OPINIA 064183

z wyników przeprowadzonych oględzin – ekspertyzy urządzeń grzewczo-kominowych

w budynku przy ul. 'Boczna 11 m 4 nr w we Wrocławiu

Szkic orientacyjny:

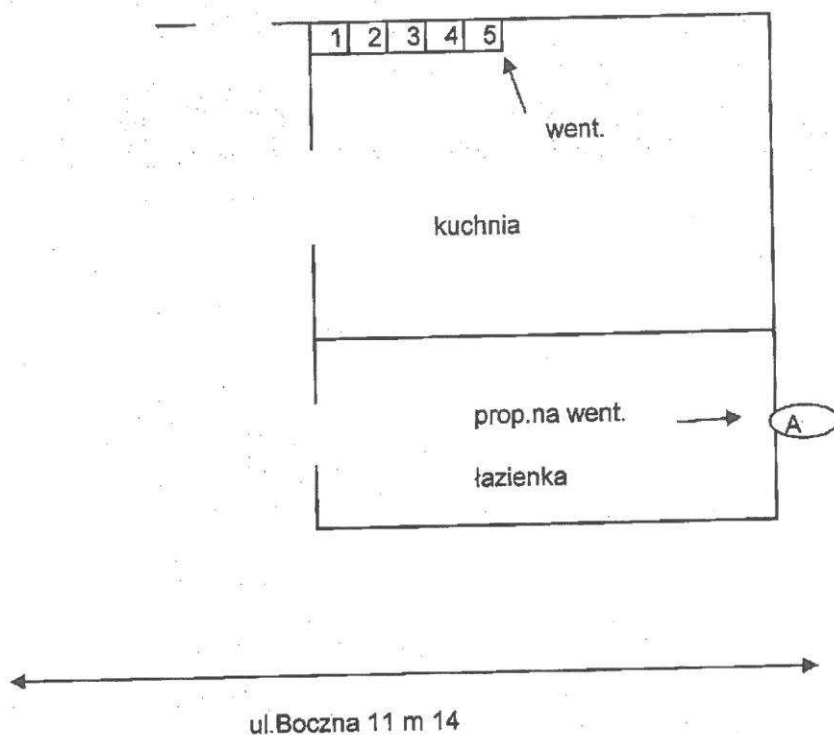
Istniejąca wentylacja łazienki mieszkania 14 w przewodzie kominowym nr10.

W/w przewód drożny

Z powodu braku przewodów kominowych w obrębie łazienki mieszkania 14 proponuje się wyprowadzenie jednego niezależnego przewodu kominowego po ścianie zewnętrznej ponad dach .
A -proponowany na wyprowadzenie niezależnego przewodu kominowego dla wentylacji wywiewnej łazienki mieszkania 14 systemem rurowym fi 150 ocieplonym na przepisową wysokość ponad dach,

- 5 - wentylacja kuchni m 14
- A - prop.na wentylacje łazienki mieszkania 14
